锦绣世家幼儿园变更情况说明

根据教育局要求对平面功能做出如下调整:

幼儿园 ①-⑬立面图 变更后

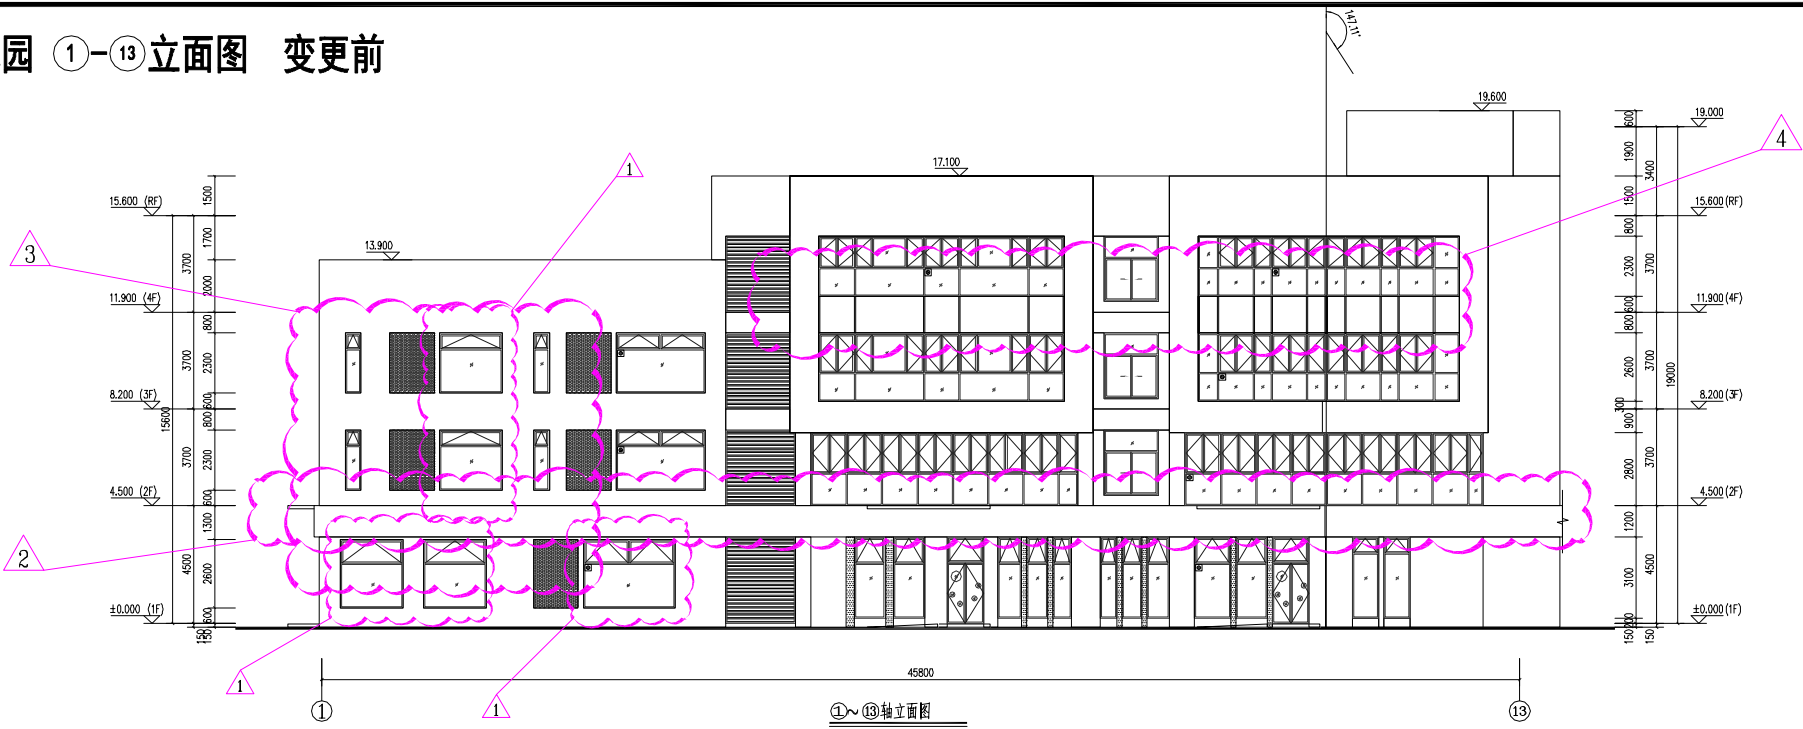
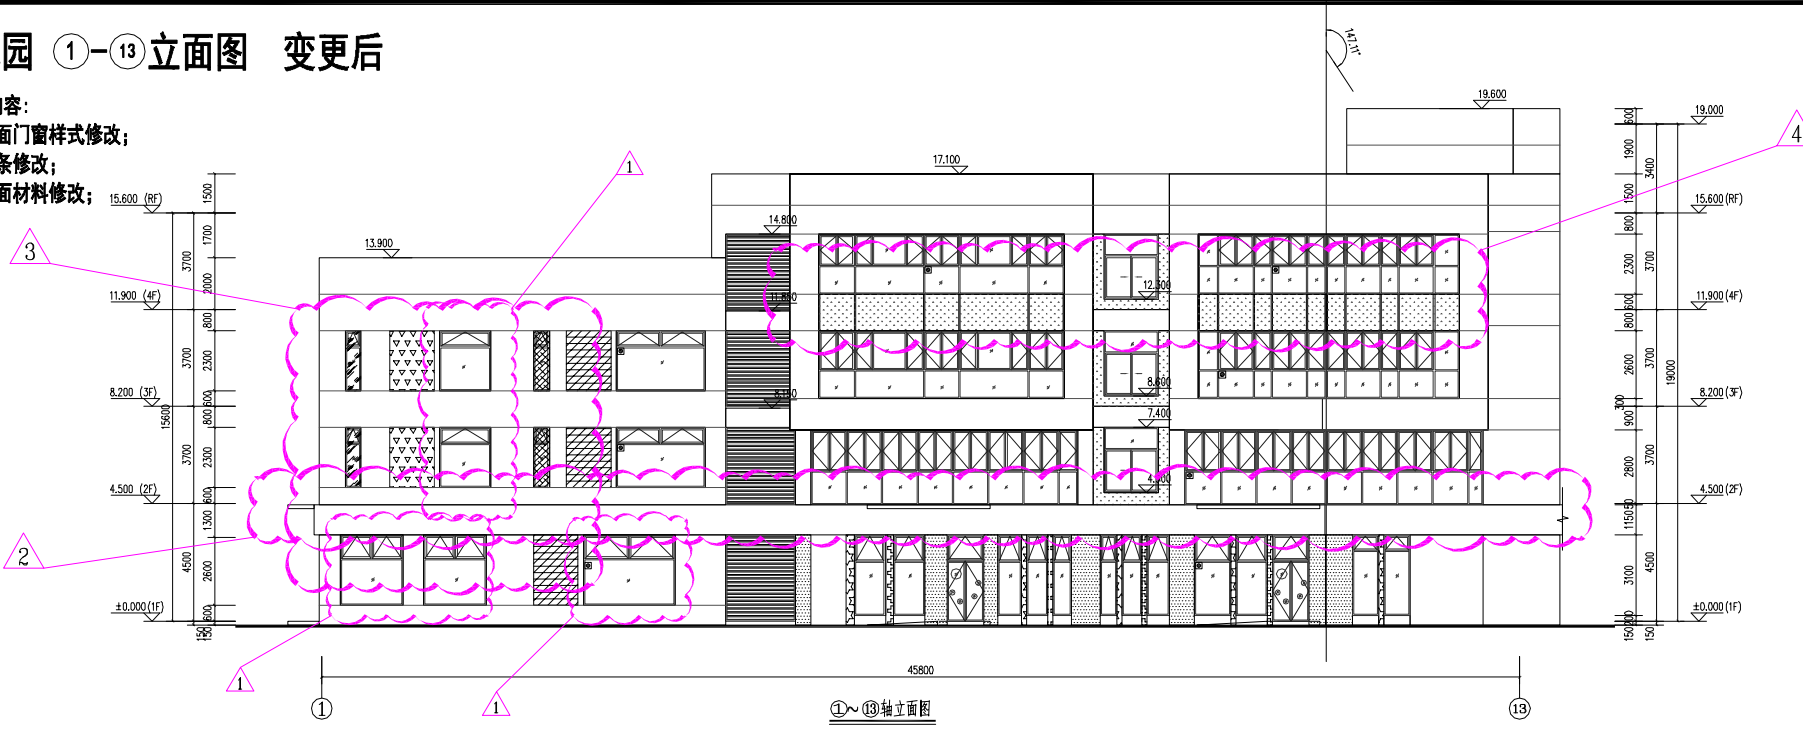
- 变更内容：
- 1、立面门窗样式修改；
 - 2、线条修改；
 - 3、立面材料修改；

幼儿园 ②-⑭立面图 变更后

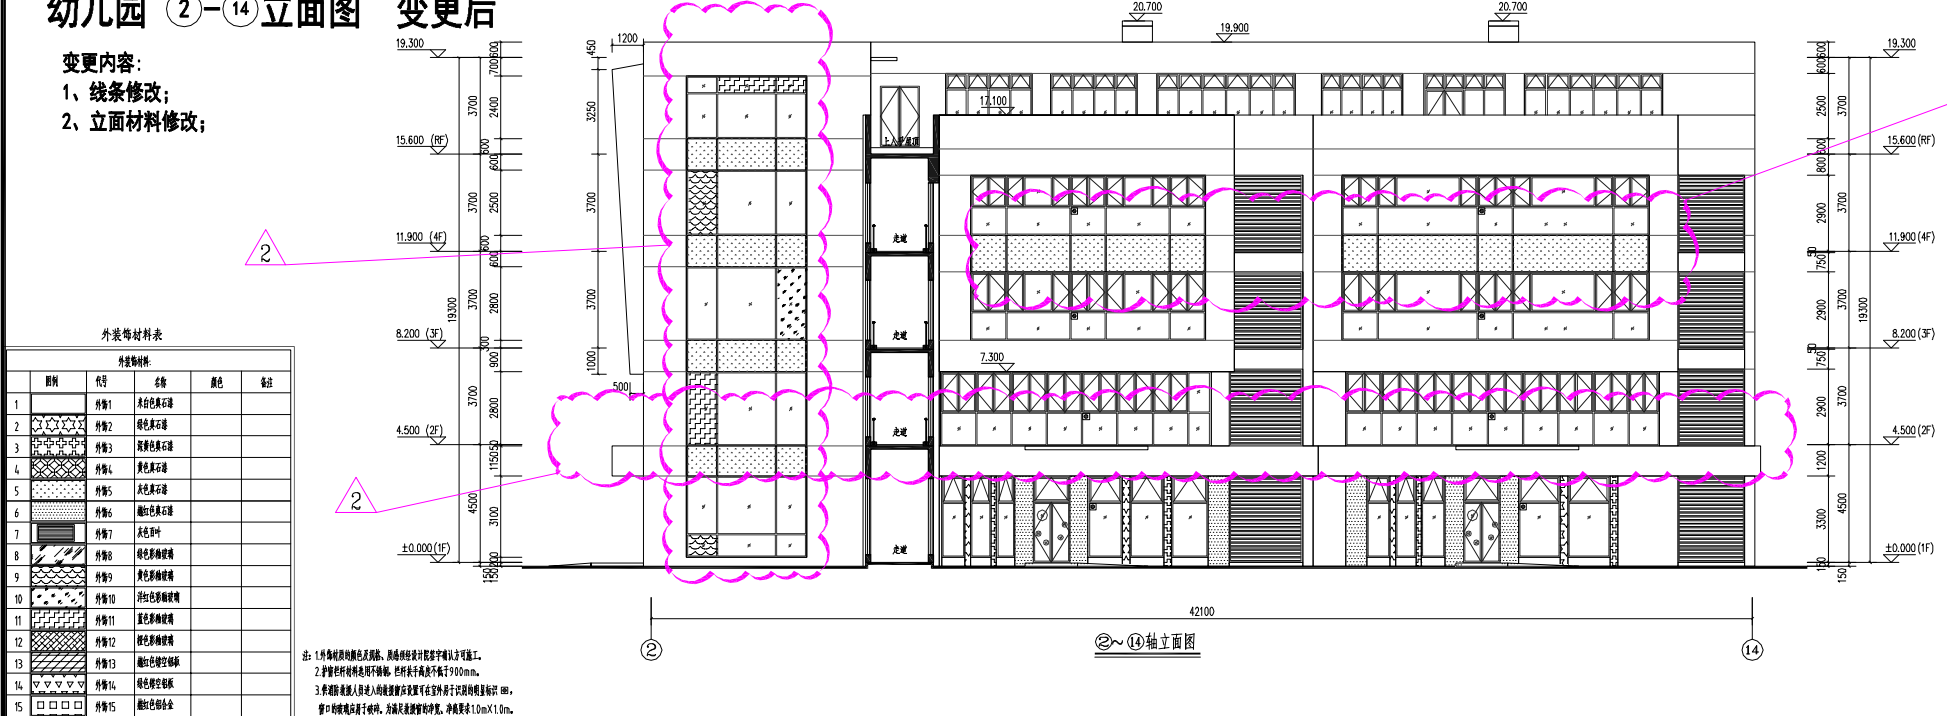
- 变更内容：
- 1、线条修改；
 - 2、立面材料修改；

幼儿园 ⑬-①立面图 变更后

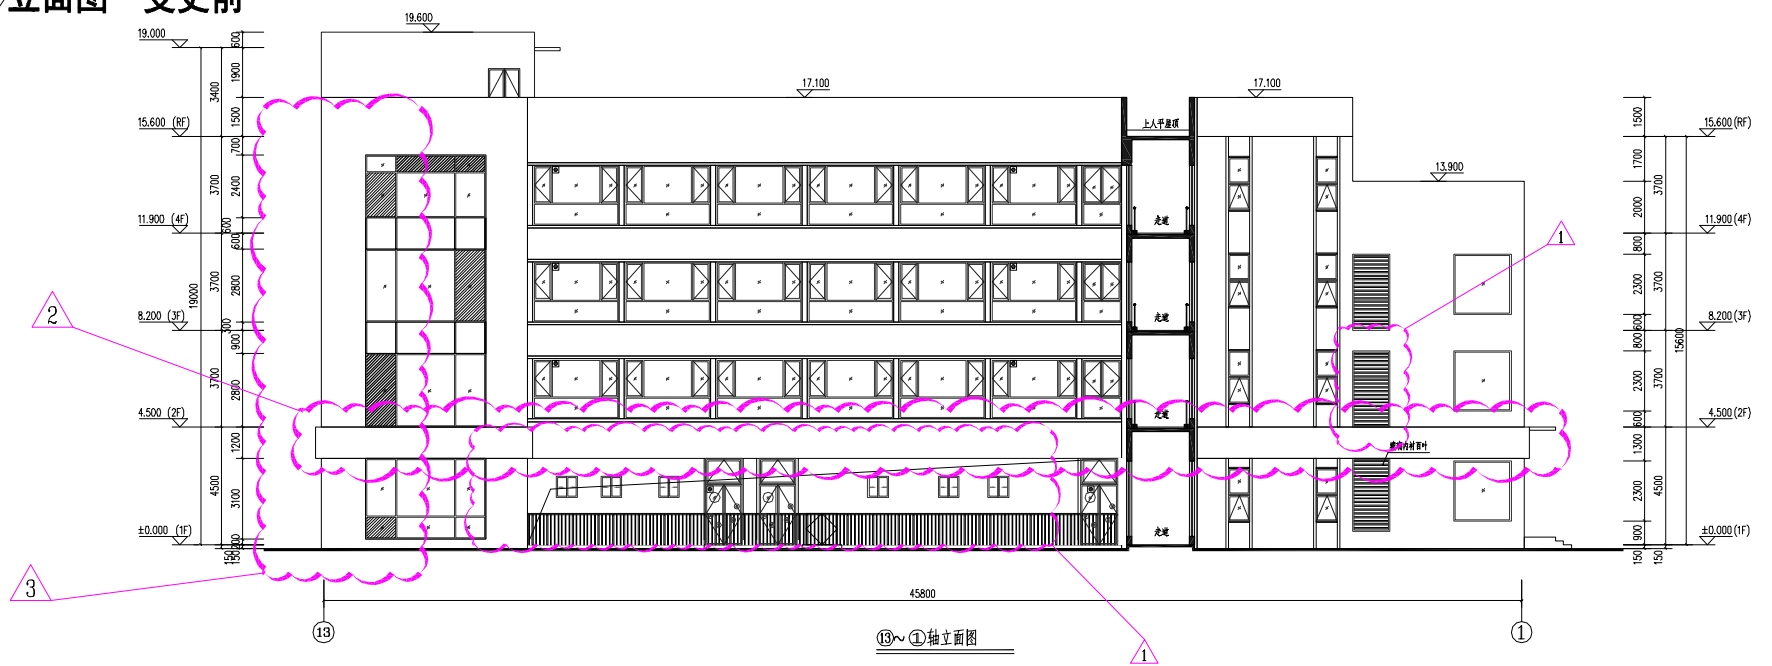
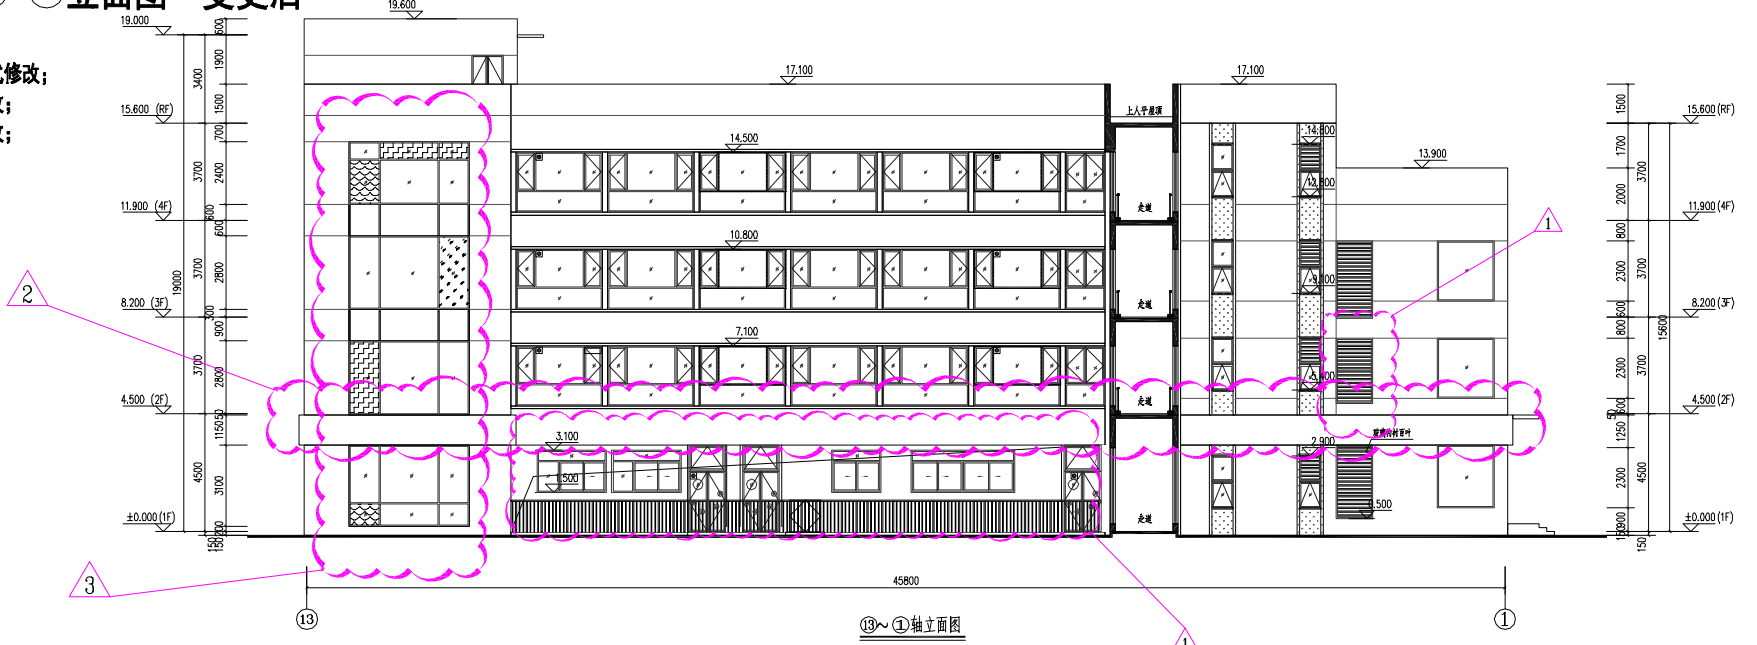
- 1、立面门窗样式修改;
- 2、线条高度修改;
- 3、立面材料修改;

幼儿园 ⑭-②立面图 变更后

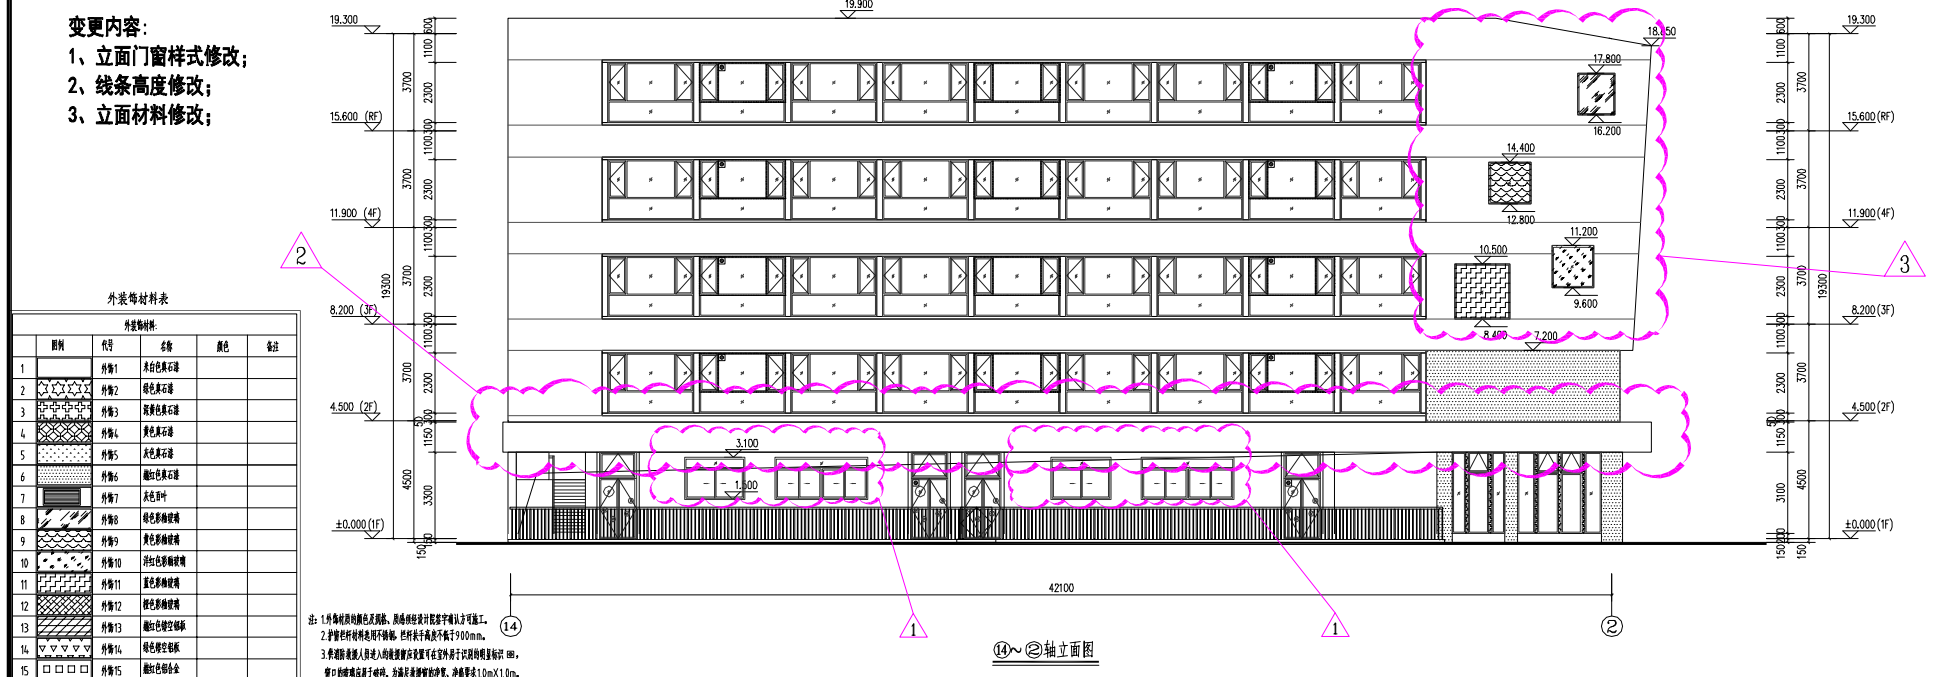
- 1、立面门窗样式修改;
- 2、线条高度修改;
- 3、立面材料修改;

幼儿园 M-A立面图 变更后

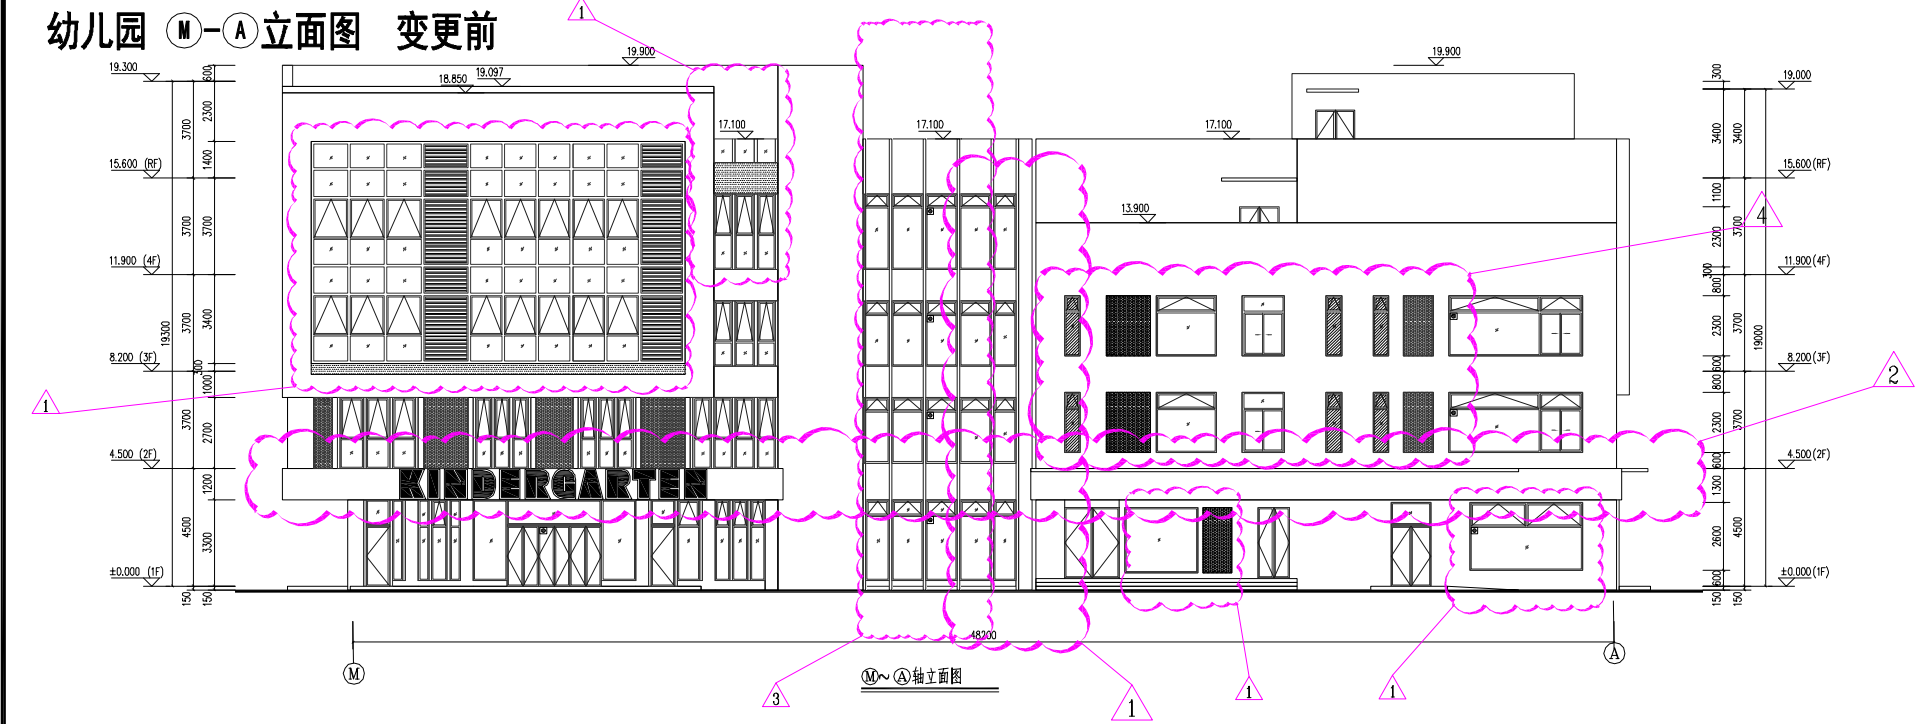
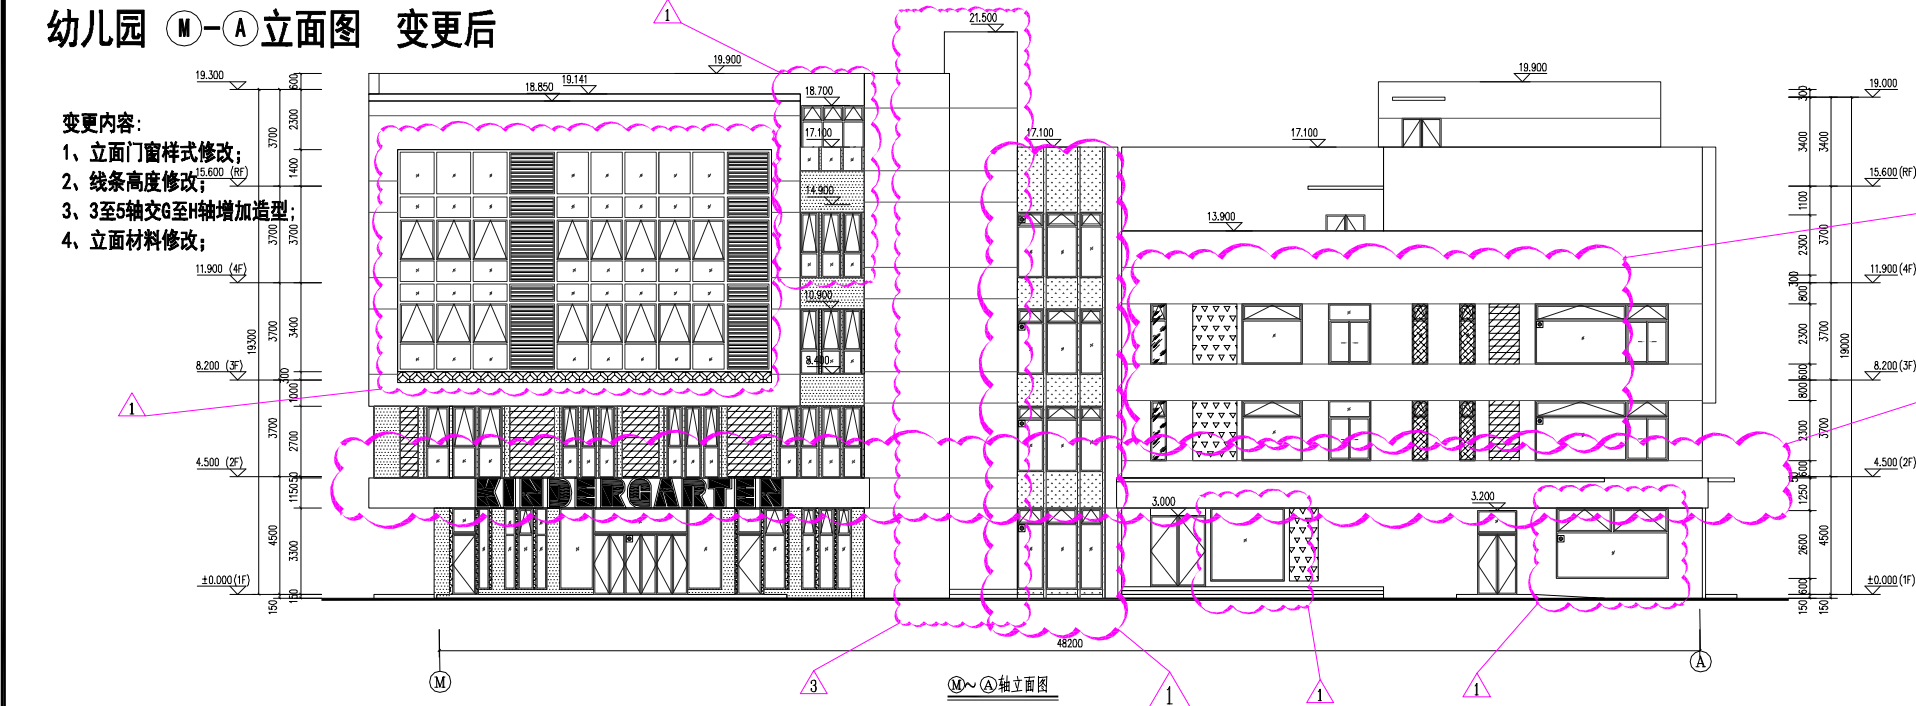
- 1、立面门窗样式修改；
- 2、线条高度修改；
- 3、3 至 5 轴交 G 至 H 轴增加造型;
- 4、立面材料修改；
